PRODUKT	HOOFDGROEP	GROEP
P	8	83
BETR. 18/4.83 Schuifdak		NO. 30
300 1.		DATUM Feb. 83

Service Bulletin

Schuifdak afstellen

Oploopnokken afstellen

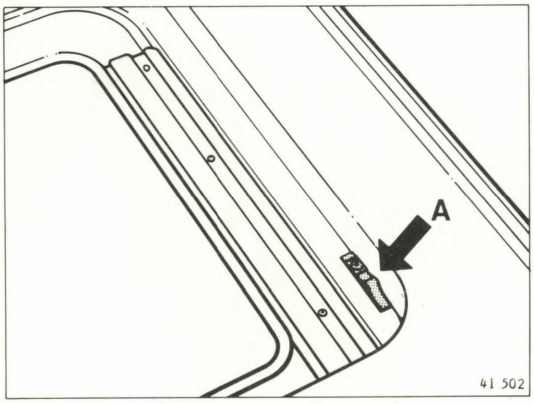
Onderstaande handeling is een aanvulling op de afstelling van het schuifdak op pagina 31 van bovengenoemd handboek.
De handeling moet uitgevoerd worden vóórdat de hoogte van het schuifdak afgesteld wordt.

Zet de oploopnokken (A) zover mogelijk naar achteren.
Controleer daarna of het schuifdak aan de achterzijde wordt opgetild zodra het dak nog 5-8 mm geopend is.
Verplaats eventueel de nokken.
